| No. | 高浜2-IASCC-5 rev 1 | 事象：IASCC |

| No. | 高浜2-耐震-7 Rev.1 | 分類：共通 |

| No. | 高浜2-耐震-12 Rev.1 | 分類：共通 | | | | | | |
|--------|--|-------|-----|-----|--------|------------|------|-------------|
| 質 問 | <p>後打ちアンカの評価について、減肉後の応力比の算定根拠（プラント設計時の耐震条件含む）を提示すること。</p> | | | | | | | |
| 回 答 | <p>後打ちアンカについては、メーカーの後打ちアンカ使用基準に基づき最大許容荷重が定められており、この値以上の荷重がボルトに作用しないよう施工されています。</p> <p>後打ちアンカの評価にあたっては、ボルトに技術評価により想定される運転開始後60年時点での減肉量(半径方向に0.3mm)を考慮した上で、保守的に最大許容荷重が作用した場合であっても応力比が1以下になることを確認しています。</p> <p>減肉後の応力比の算定条件及び算定結果を添付資料1に示します。</p> <p>新たな基準地震動S_sに対する耐震安全性については、新規制工事計画認可申請における後打ちアンカ評価設備において、表1の対象機器に対し、減肉による影響を考慮した耐震評価を実施し、応力比が1以下となることから健全性を確認しています（補足参照）。</p> <p>表1 新規制基準の工事計画認可申請における後打ちアンカ評価設備</p>

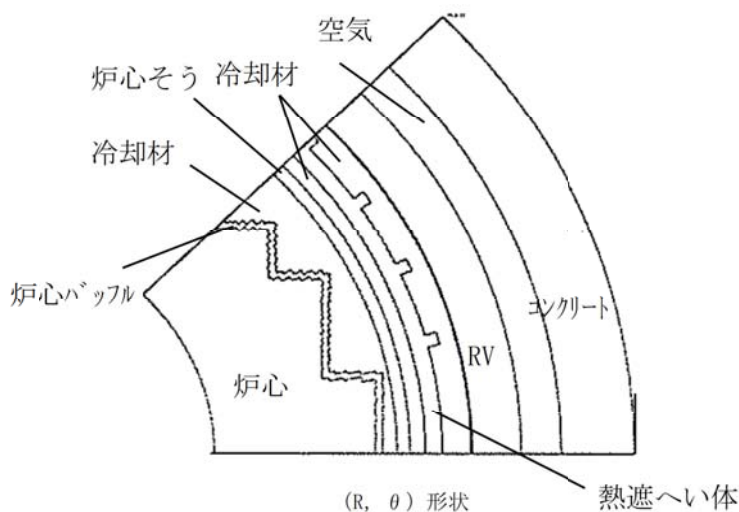
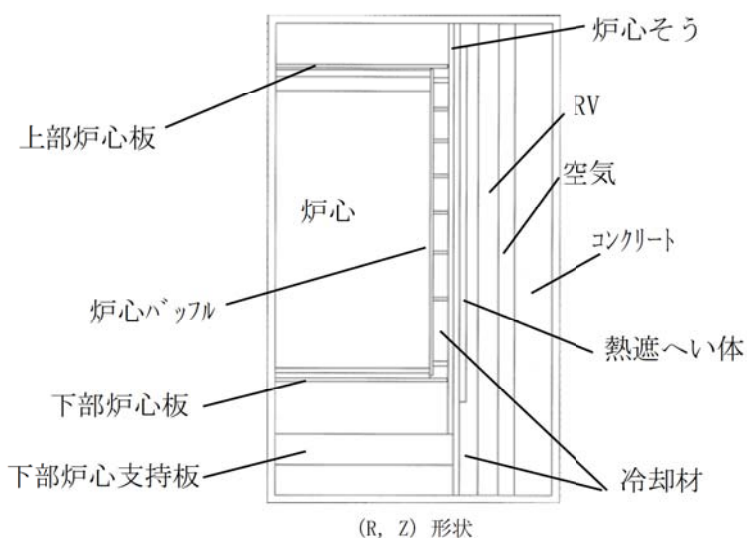
| 質 問 | <p>(別冊-7-40, 43頁) 炉内構造物主要部位の中性子照射量の評価方法及び炉心支持構造物についての運転開始後60年時点での最大中性子照射量(表2.3-4に記載のものは除く)を提示すること。</p> | |

| 回 答 | <p>中性子照射量は、炉内構造物主要部位における中性子束 ($E > 0.1\text{MeV}$) を2次元輸送計算コードDOT3.5により算出し、運転時間を掛けることで中性子照射量を求めている。</p> <p>DOTコードは、米国のオークリッジ国立研究所で開発された中性子輸送方程式を数値的に解くコードであり、入力パラメータは以下のとおりである。</p> <div data-bbox="459 920 1337 1279" style="border: 1px solid black; padding: 10px; margin: 10px 0;"> <pre> graph LR A[①物性値 (密度, 組成)] --> DOT[DOTコード] B[②遮蔽形状] --> DOT C[③線源スペクトルおよび線源分布] --> DOT D[④核分裂により発生する中性子スペクトル] --> DOT DOT --> E[中性子束 (n/cm²/s)] </pre> </div> <p>炉内構造物主要部位における中性子束は、以下の手順で算出する。</p> <ol style="list-style-type: none"> (1) 代表中性子束 (ϕ_{\max})として、炉心の水平断面形状 (R, θ 計算) や垂直断面形状 (R, Z 計算) を用いて、炉内構造物において最大となる中性子束を算出する。 (2) 炉心の水平断面形状 (R, θ 計算) より算出した水平方向の補正係数 (f_r, f_θ) と垂直断面形状 (R, Z 計算) より算出した軸方向の補正係数 (f_z) を用いて、代表中性子束 (ϕ_{\max}) を補正することで炉内構造物主要部位における中性子束分布を算出する。 $\phi(r, \theta, z) = \phi_{\max} \times f_r \times f_\theta \times f_z$ <p style="margin-left: 40px;"> $\phi(r, \theta, z)$: 中性子束分布 ϕ_{\max} : 代表中性子束 f_r : 半径方向の補正係数 f_θ : 周方向の補正係数 f_z : 軸方向の補正係数 </p> | |

炉内構造物主要部位における水平断面形状の評価では、下図 (R, θ 計算) に示すような形状を入力して、水平方向の補正係数を算出している。

また、炉内構造物主要部位における垂直断面形状 (R, Z計算) の評価では、下図に示すような形状を入力して、軸方向の補正係数 (f_z) を算出している。

配管内面からの腐食（流れ加速型腐食）評価対象ラインの抽出フロー

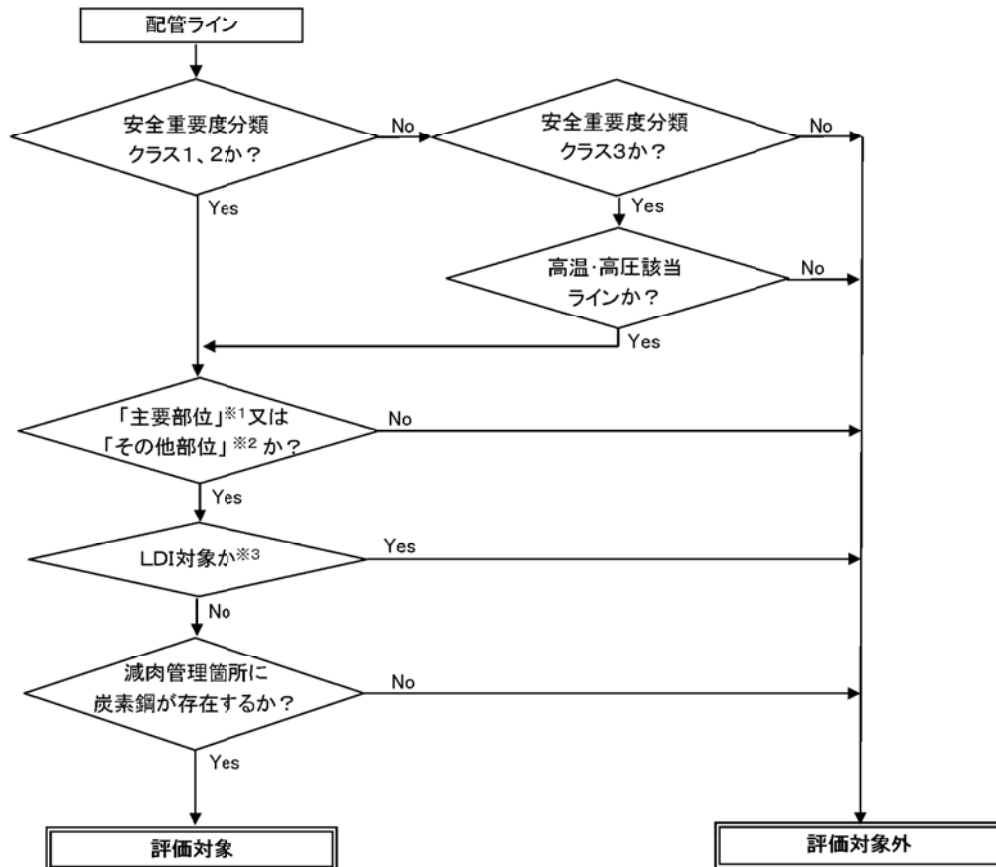
| 質 問 | <p>母管の内面からの腐食（流れ加速型腐食）に対する以下を含む評価の具体的内容を提示すること。</p> <ul style="list-style-type: none"> ・評価仕様 ・解析モデル ・入力（荷重）条件 ・評価対象とした系統ごとのライン数、ラインの抽出根拠及び減肉の種別（配管減肉管理に関する技術規格（日本機械学会）との対応に係る説明を含む。） ・評価対象としたラインに係る耐震重要度区分ごとの範囲、及び評価対象部位（解析モデル図に図示） ・評価結果 | |

| 回 答 | <p>1. 評価対象ラインの抽出について 高浜2号のPLM評価における「母管の内面からの腐食（流れ加速型腐食）」に対する耐震安全性評価は、発電用原子力設備規格加圧水型原子力発電所配管減肉管理に関する技術規格（以下「技術規格」という。）等を踏まえて策定した当社の管理指針「2次系配管肉厚の管理指針」に規定する検査対象系統を基に、評価対象ラインを選定し、耐震安全性評価を行っている。選定フローを添付-1に示す。</p> <p>2. 評価対象ライン数 その結果、評価対象として抽出され評価を行ったライン数は、系統分類毎にそれぞれ以下のとおり。 主蒸気系統配管：7ライン 主給水系統配管：14ライン 低温再熱蒸気系統配管：1ライン 第3抽気系統配管：1ライン 第4抽気系統配管：3ライン 補助蒸気系統配管：2ライン グランド蒸気系統配管：1ライン 復水系統配管：9ライン ドレン系統配管：22ライン 蒸気発生器ブローダウン系統配管：3ライン</p> <p>3. 評価結果 各評価仕様〔各評価用地震、想定減肉（必要最小肉厚or実測データ）、解析手法（梁モデル解析orFEM解析）〕と共に、各ラインの評価結果を添付-2に示す。</p> <p>4. 評価モデル 評価対象ラインのうち、PLM評価書に厳しいラインとして代表で記載した応力比の、対象箇所を含む解析モデル図を添付-3に示す。 <u>また、主蒸気系統配管、主給水配管のCクラスのうち、応力比の厳しい箇所を含むラインの解析モデル図を添付-4に示します。</u></p> | |
